工程名称:  
尚品贡园  
1#楼

2#楼一层干线平面图 1:100

尚品贡园  
2#楼

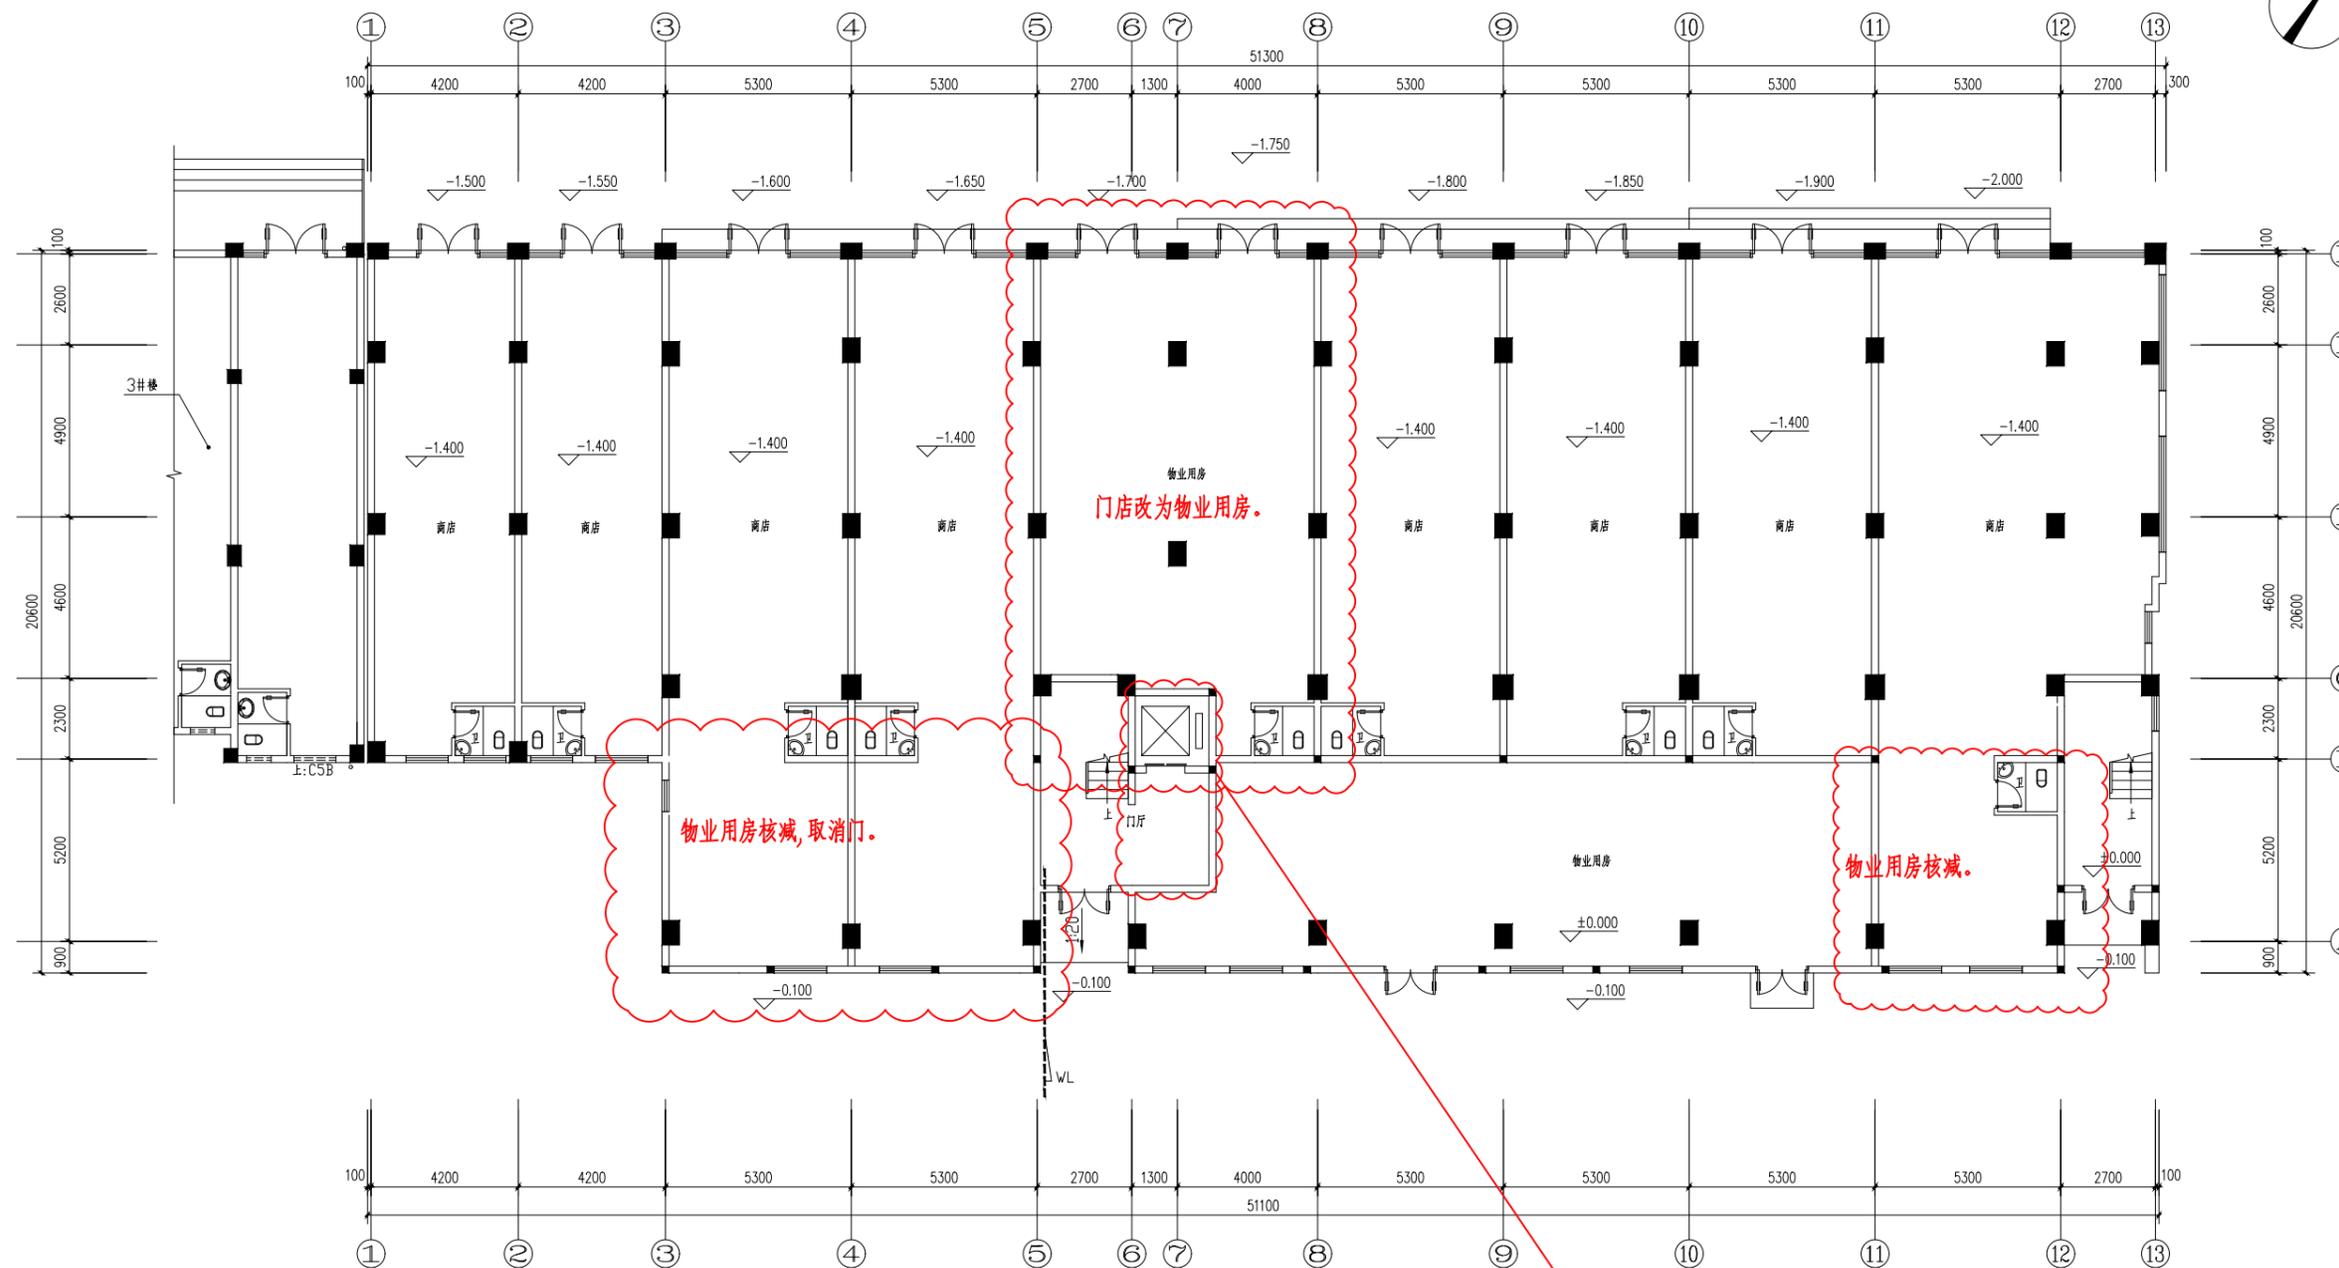
一至六层增加电梯, 前厅占用物业用房, 物业用房核。

物业用房核减三处, 合计面积97.95平方米。5~8轴商店改为物业用房, 合计面积99.78平方米。

2#楼二~六层平面图 1:100

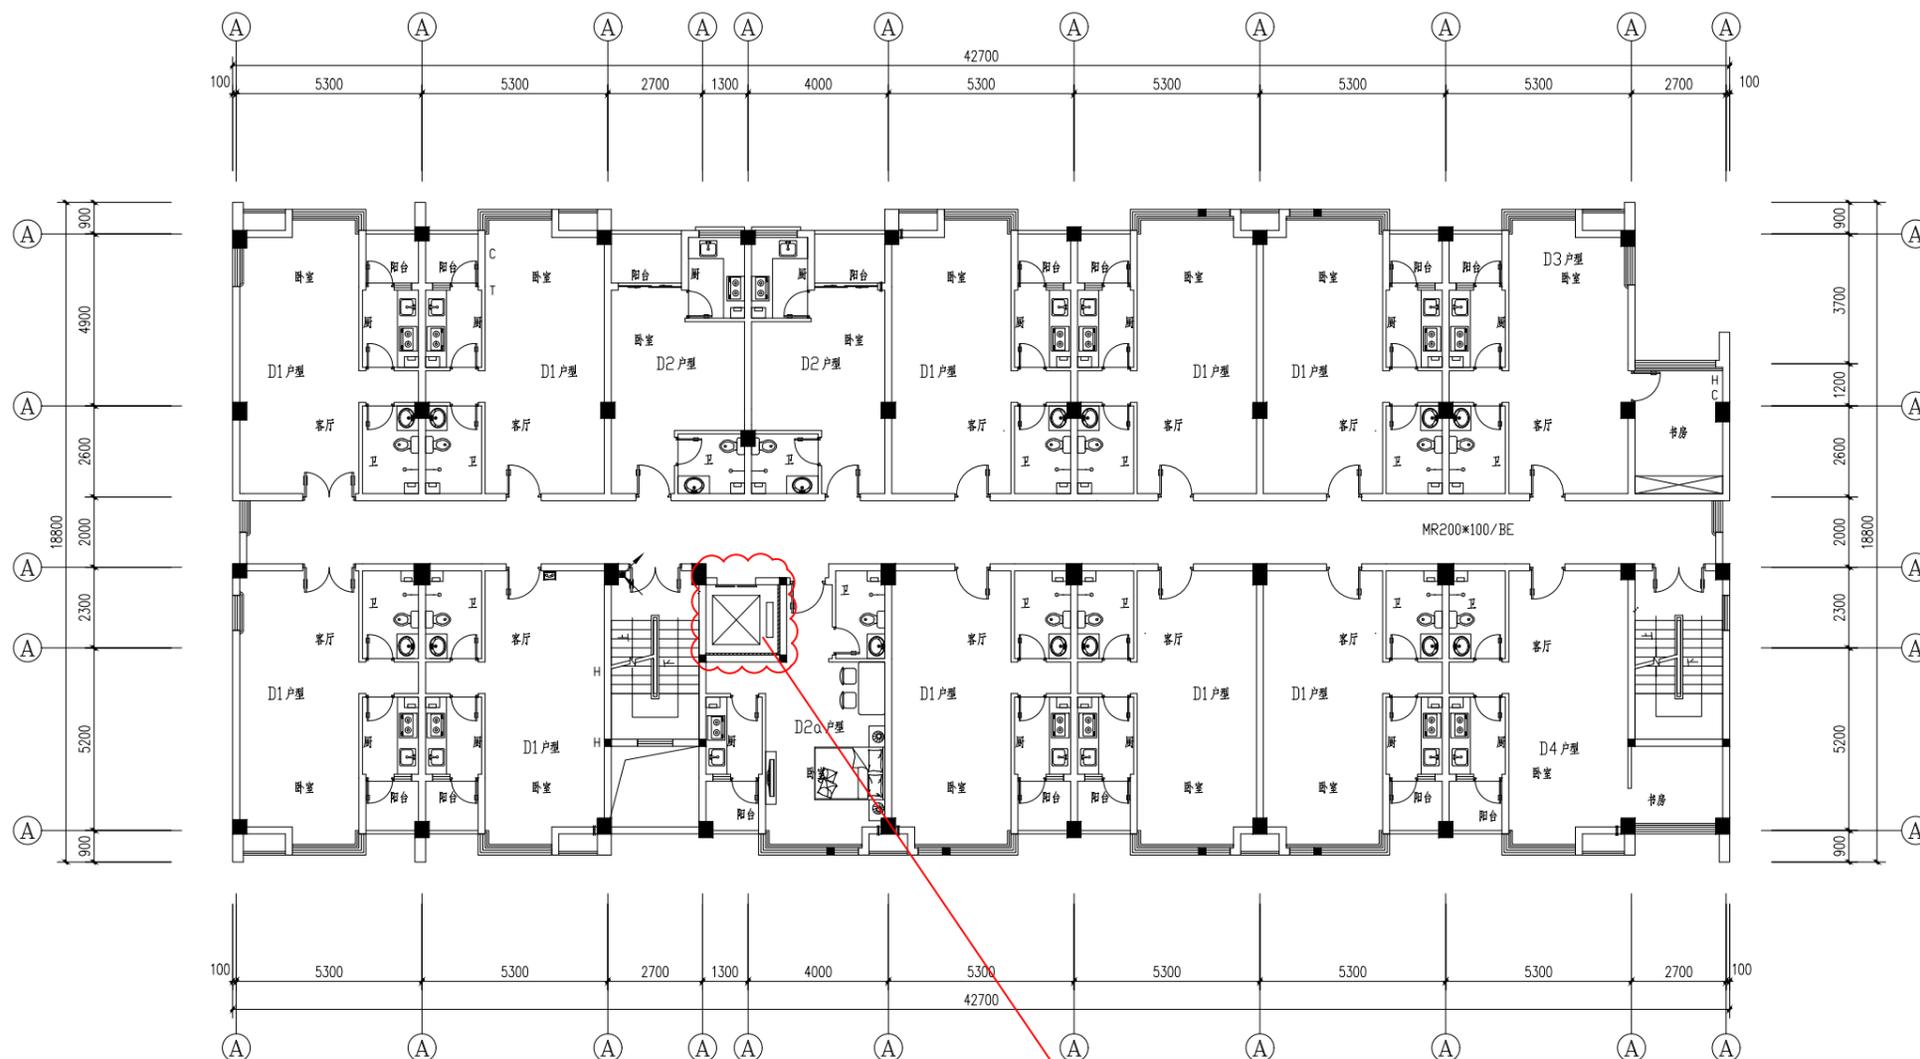
增加电梯。
